ARPAT - Direzione Tecnica – Settore VIA/VAS

Oggetto: PAUR ex art. 27-bis del D.Lgs. 152/2006. “Progetto di Parco eolico denominato “Passo di Frassineto” della potenza di 29,4 MW composta da n. 7 aerogeneratori ed opere di connessione ubicati nei comuni di Pieve Santo Stefano (AR), Badia Tedalda (AR) e San Sepolcro (AR). Proponente: FERA Srl. **Contributo istruttorio.**

Il presente contributo istruttorio è stato elaborato con l'apporto tecnico del Settore Agenti fisici Area Vasta Sud.

Figura 1: posizioni delle 7 torri del parco eolico e dei recettori esaminati.

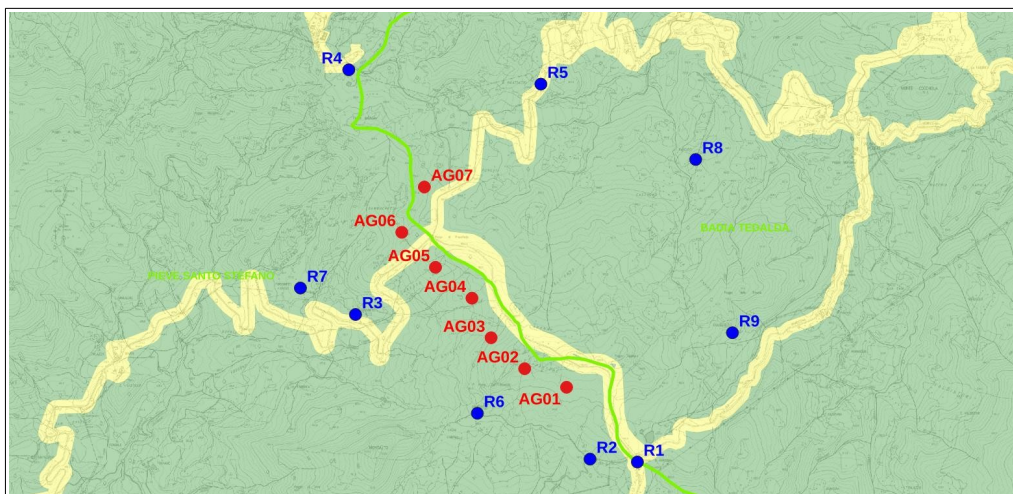
In merito agli ulteriori ricettori R6, R7, R8, R9, indicati da ARPAT nel contributo istruttorio datato 12/5/2023 (Figura 1):

- **R6:** risulta catastalmente come D10, fabbricato rurale con fini strumentali per l'agricoltura; dalla foto riportata nella VIAc risulta che si tratta di un magazzino o una stalla, tra l'altro senza gli infissi;
- **R7:** edificio residenziale, ma più lontano del ricettore R3 rispetto al parco eolico, per cui è stato valutato l'impatto acustico presso R3;

- **R8:** edificio residenziale, ma non considerato in quanto risulta molto distante dal parco eolico (circa 2 km);
- **R9:** edificio non censito al catasto; vengono riportate due foto da cui risulta che è un edificio abbandonato, senza tetto e in pessime condizioni.

- visti i livelli stimati dal proponente, e da verifiche effettuate da ARPAT, **si stima** che l'impatto acustico presso i ricettori R2 ed R3 sia critico per il rispetto del limite di emissione di classe II e di immissione differenziale in periodo notturno nella condizione di massima esposizione;
- in merito agli effetti cumulativi, come si evince anche dalla planimetria, il ricettore R4 (località Valdazze) è influenzato principalmente dal rumore prodotto dalle 3 pale del parco eolico di Poggio dell'Aquila; il contributo stimato da ARPAT dovuto al parco in esame è dell'ordine di 34 dB(A) con riflessione di facciata, con la pala più vicina Ag07 distante circa 1 km;

- prima della messa in esercizio del parco eolico sia eseguito un collaudo acustico presso i ricettori R2 ed R3 secondo quanto disposto dal D.M. 1/6/2022⁷ e nelle Linee guida ISPRA n. 1003/2013⁸, i cui esiti dovranno essere inviati a Regione e Comune interessato; **solo a seguito di un parere favorevole a tale collaudo, il parco eolico potrà entrare definitivamente in funzione; laddove le misure evidenzino situazioni potenzialmente critiche andranno indicate le mitigazioni impiantistiche da attuare per rientrare nei limiti.**

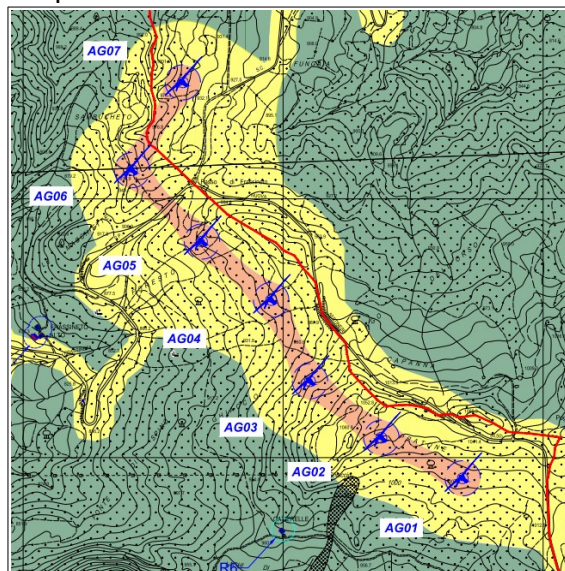
Viene sottolineato, tuttavia, che sarà necessaria una variante al PCCA, e proposta la seguente soluzione (si veda la tavola 088pcca_var): una fascia di IV classe intorno agli aerogeneratori con intorno una zona cuscinetto in III classe acustica per separarla dalla II classe esistente nella zona (schema a destra).

Si prende atto della proposta di modifica al PCCA così come definita dal proponente.

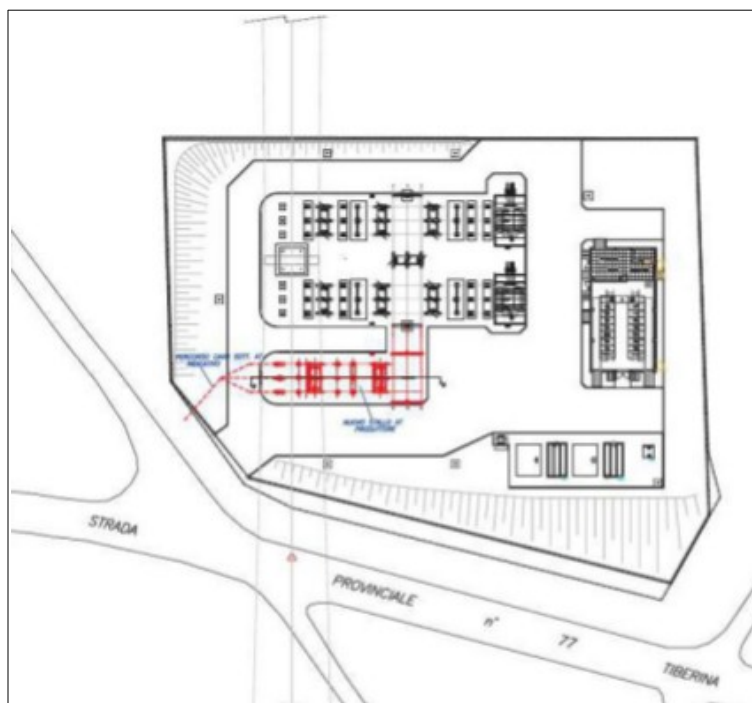
Visto e valutato quanto sopra, si osserva che non è stata stimata la DPA del nuovo cavidotto interrato in AT di collegamento tra il nuovo stallo utente e la SSE di e-Distribuzione, che costeggia il

perimetro della SSE (e che non risulta critica in tale contesto).

- una volta entrati in esercizio entrambi i parchi eolici "Passo di Frassineto" e "Badia del Vento" sia eseguito un monitoraggio del campo magnetico a bassa frequenza sia del nuovo stallo adiacente alla SSE di e-Distribuzione, per verificare l'estensione della DPA dichiarata dal tecnico, sia del cavidotto interrato ad AT di collegamento tra le due sezioni.
